Umbau und Erweiterung Wohnheim an WfbM

Stellungnahme gemäß den baufachlichen Ergänzungsbestimmungen zu den Verwaltungsvorschriften zu § 44 LHO (ZBau) Nr. 6.3

Umbau und Erweiterung des Wohnheims an der Werkstatt für behinderte Menschen (WfbM) Am Stadtfeld 3 in Schönebeck

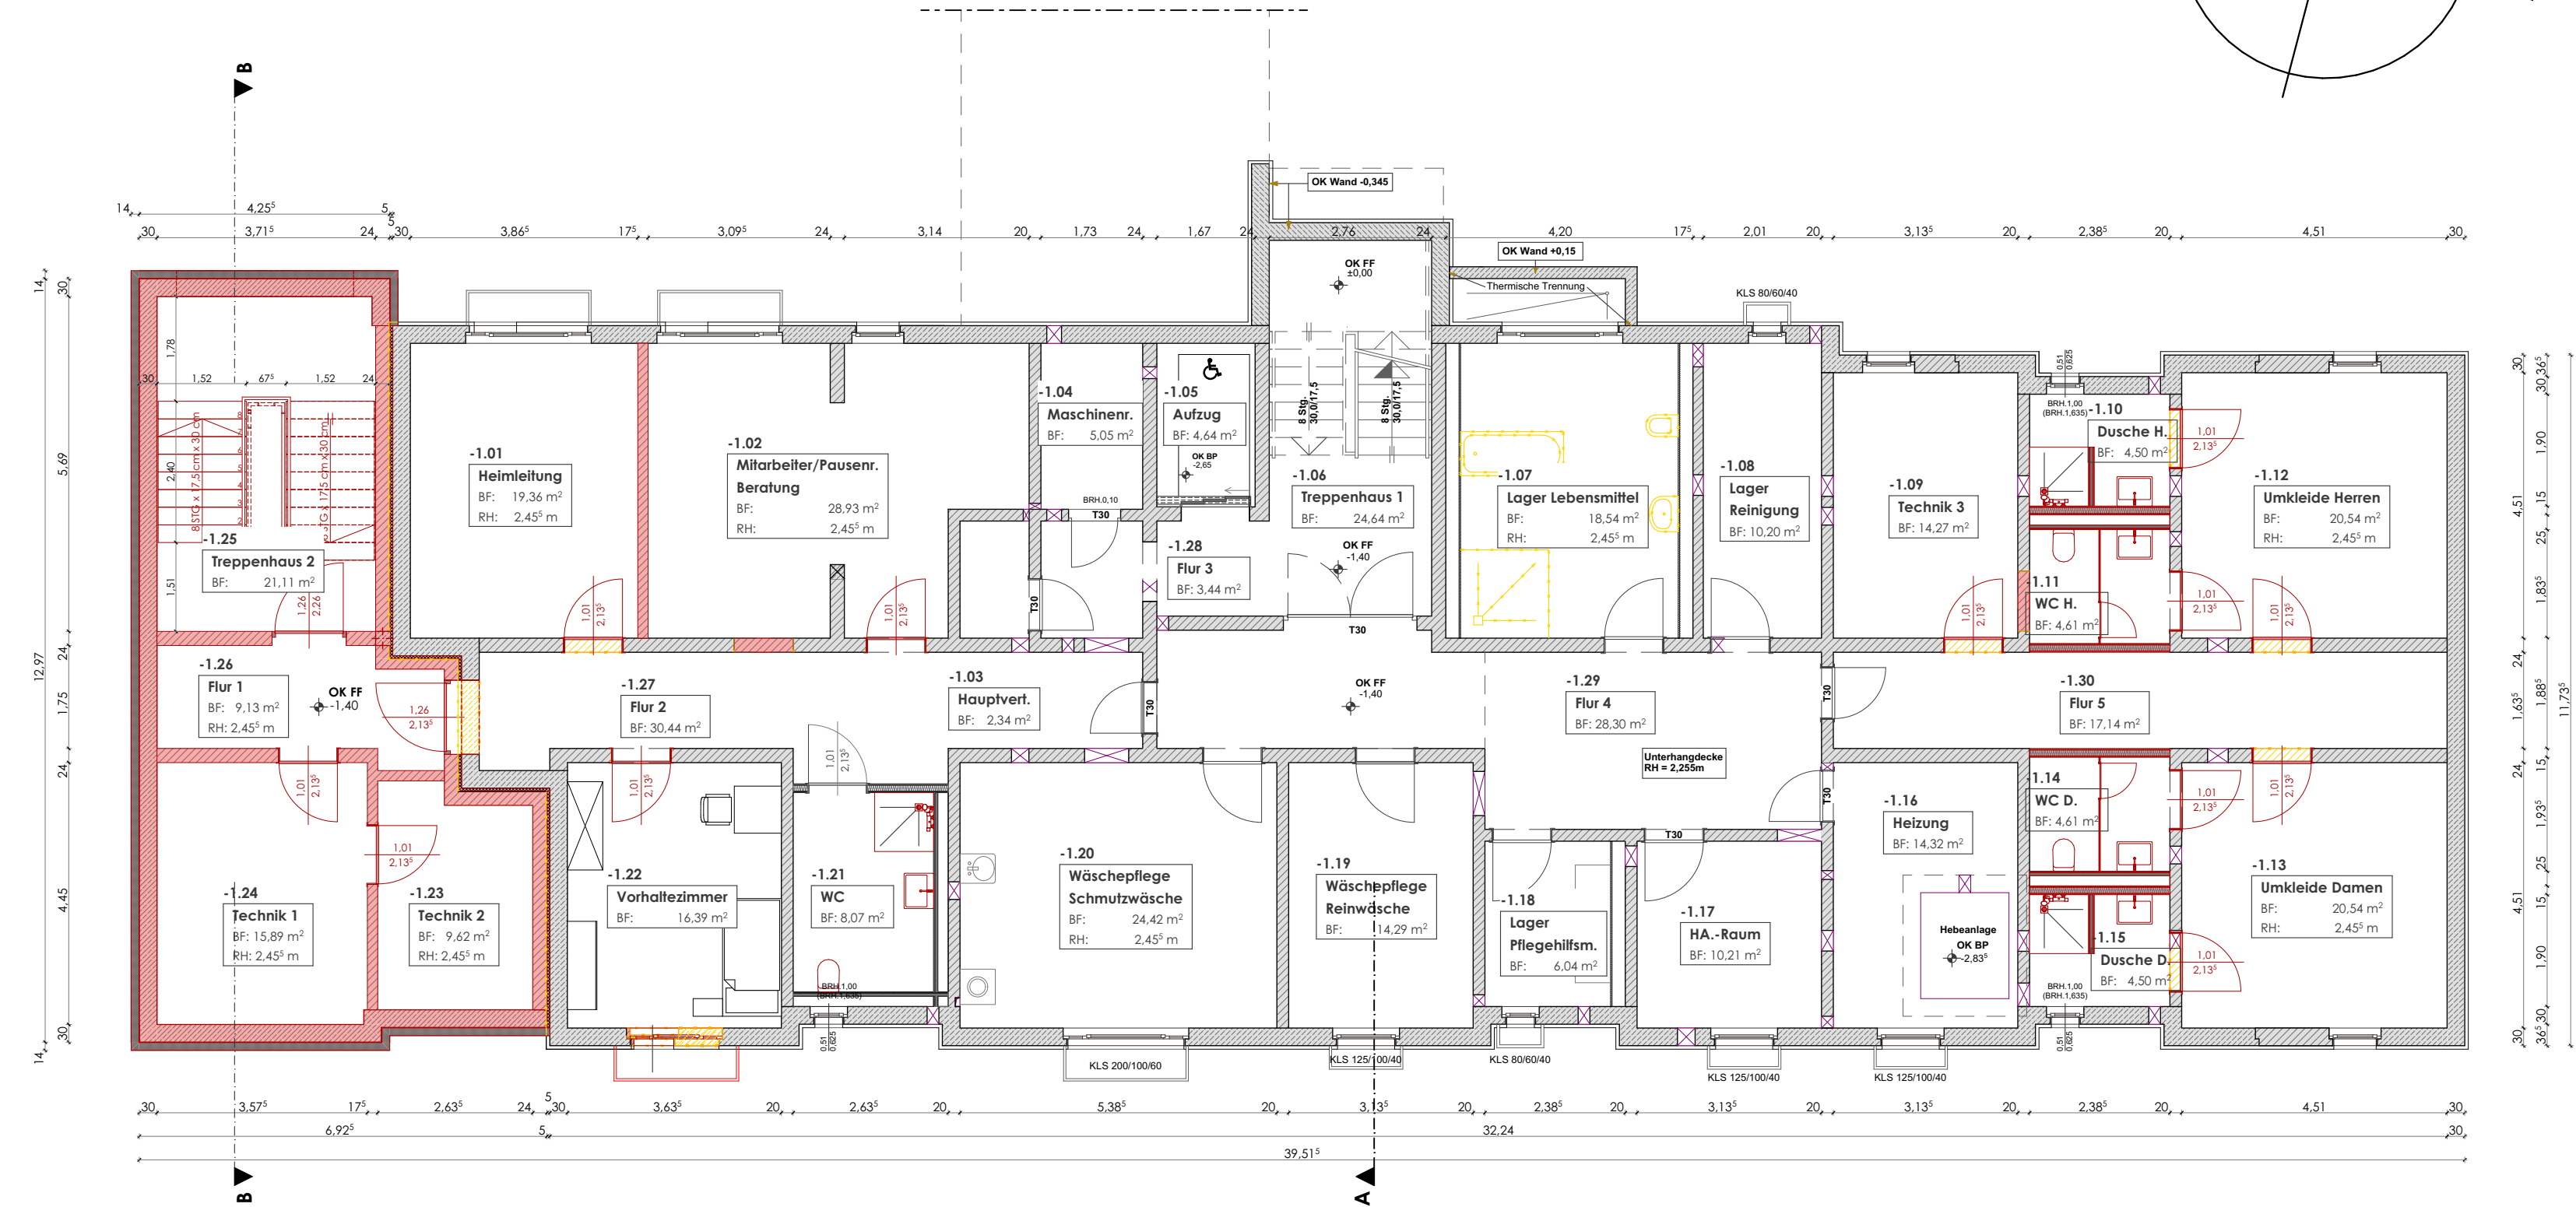
2. Im Kellergeschoss soll zukünftig die Heimleitung untergebracht werden. Aus baufachlicher Sicht müssen ständige Arbeitsplätze ausreichend natürlich belichtet sein. Unabhängig hiervon sollte das Büro der Heimleitung zentral im Erdgeschoss angeordnet sein, da die Heimleitung Ansprechpartner für die Angehörigen und das Personal sein sollte.

3. Aus baufachlicher Sicht wird die Anordnung des Vorhaltezimmers im Kellergeschoss als kritisch eingeschätzt, insbesondere die fehlenden Sichtbeziehungen mit der Außenwelt. Im weiteren Planungsprozess ist das Vorhaltezimmer nicht im Kellergeschoss anzuordnen.

11. Im Kellergeschoss sind die Umkleide- und Sanitärbereiche sowie ein Beratungs-/Aufenthaltsraum für die Mitarbeiter vorgesehen. Aus den Unterlagen ist nicht zu entnehmen, inwieweit die geplante Größe/Anzahl der Räume den Anforderungen entsprechen. Im Rahmen der Weiterbearbeitung sind diese Räume zu überprüfen.

Umbau und Erweiterung Wohnheim an WfbM		
PLANPHASE	Genehmigungsplanung		
GEZEICHNET			
GEÄNDERT	DATUM:	NAME:	ÄNDERUNG:
Grundriss 1.Obergeschoss		BLATT-NR.:	M 1:100
		2.03	BLATT-GRÖSSE 69,0 x 42,0 cm

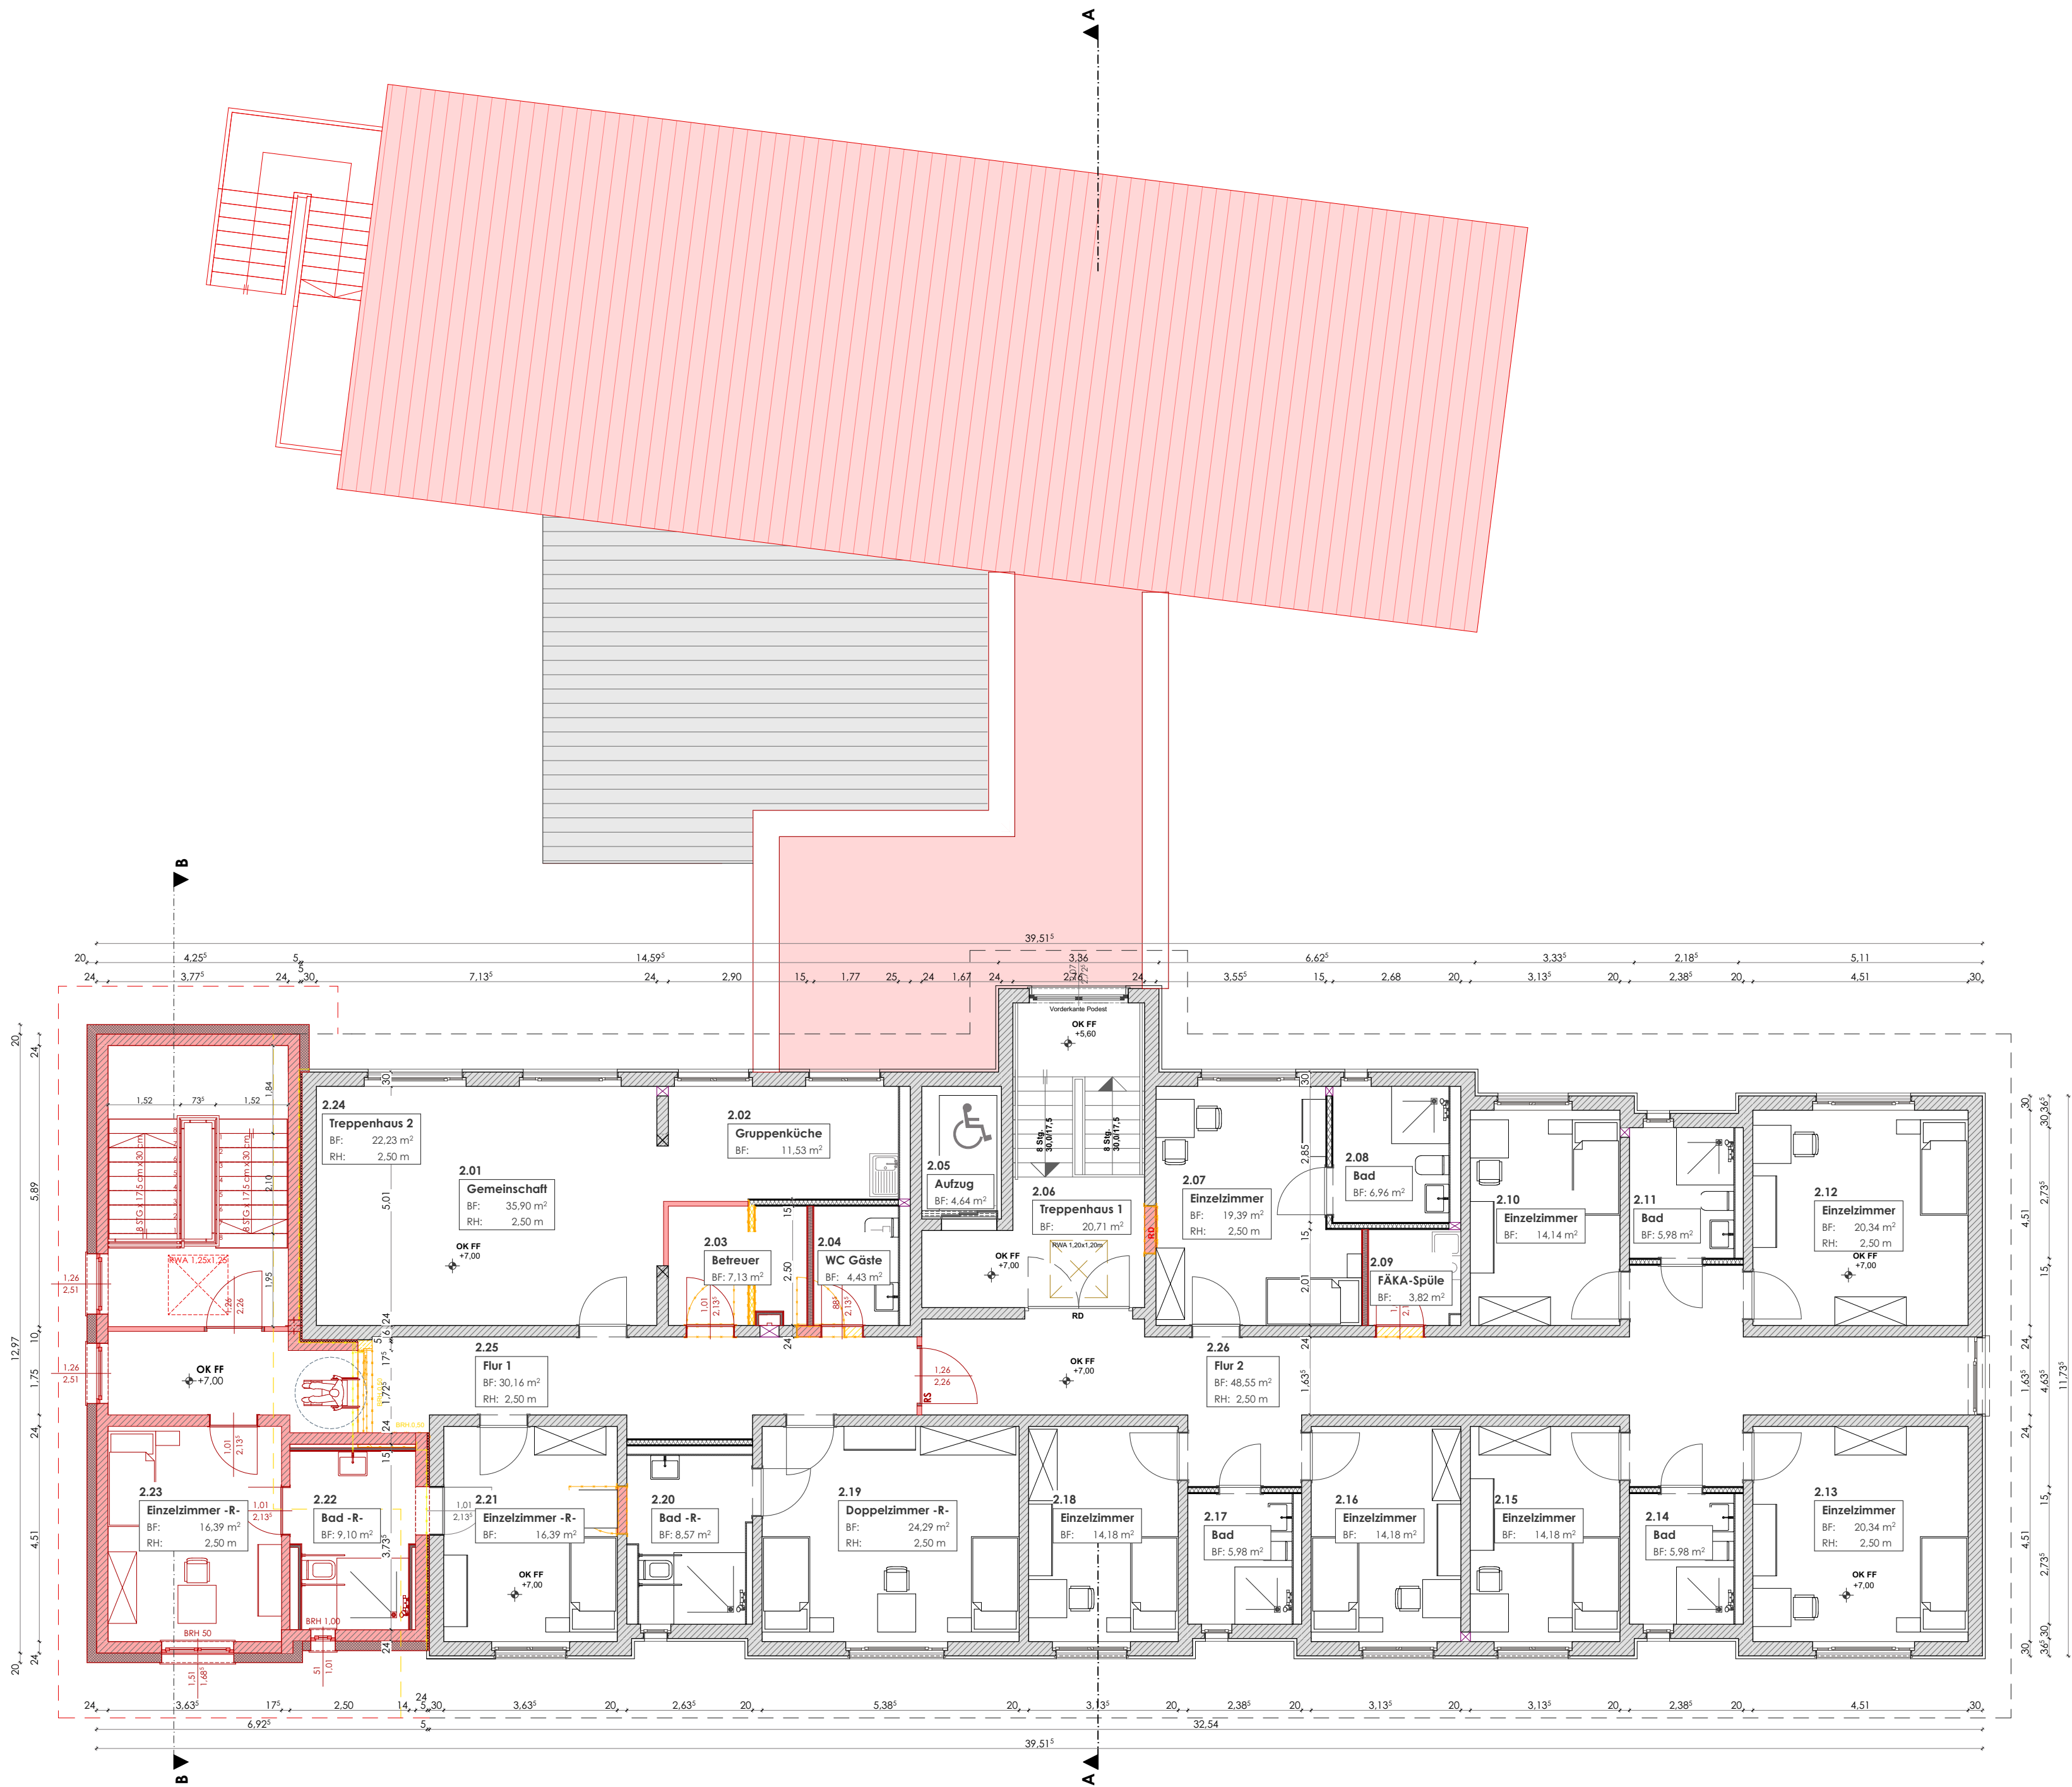
5. Im 1. Obergeschoss des westlichen Baukörpers wird ein weiterer Gemeinschaftsraum geschaffen, der gemäß WTG-MindBauVO nicht notwendig ist. Die Bewohneranzahl wird nicht erhöht, sodass die bestehenden Gemeinschaftsflächen im Wohnheim die Anforderungen erfüllen.

In diesem Zusammenhang sollte überprüft werden, sollte ein weiteres Besucherzimmer notwendig sein, dieses im 1. Obergeschoss an die Außenwand des neuen Treppenaufganges zu verlegen, sodass auch hier ein problemloser Besucherkontakt ermöglicht werden kann. Dieses Besucherzimmer könnte auch als Vorhaltezimmer dienen.

Aus baufachlicher Sicht ist die Gemeinschaftsfläche zur Unterbringung der notwendigen Zimmer zu nutzen. Im Zuge der Überarbeitung sind die hier geplanten Sanitärzellen auf das erforderliche Maß zu reduzieren.
